Remplacement Filerie WTG012800 et verrou 55X3548 par l'ensemble Filerie + verrou AS0022174 dû à une non interchangeabilité des pièces de rechange.

Replacement of Wiring WTG012800 and Door lock 55X3548 by the set Wiring + Door lock AS0022174 due to a non interchangeability of spare parts.

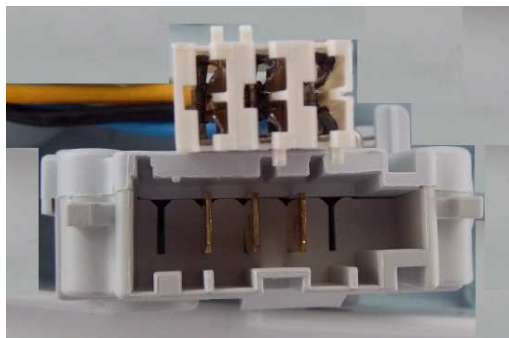
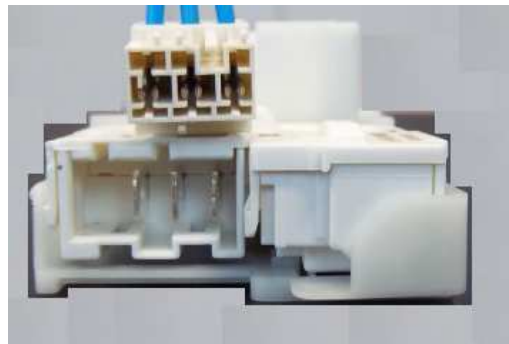
Filerie WTG012800 + Verrou 55X3548
Wiring WTG012800 + Lock 55X3548

Nouvelle filerie AS0017393 + Verrou AS0017394
New wiring AS0017393 + door lock AS0017394

Mode opératoire pour la pose du kit AS0022174:

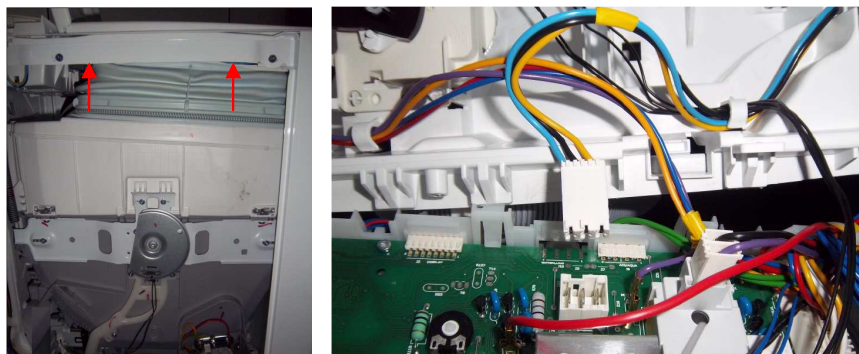
Procedure for the installation of kit AS0022174:

- 1) Dégager le verrou
Remove the door lock

- 2) Démontez le panneau gauche et retirez le verrou et l'ancienne filerie jusqu'à la carte
Take down the left panel and pull off the door lock and the old wiring up to the card

- 4) Remonter le nouveau verrou et installer la nouvelle filerie dans ses logements jusqu'à la carte
Put back the new door lock and set the new wiring in its housing up to the card
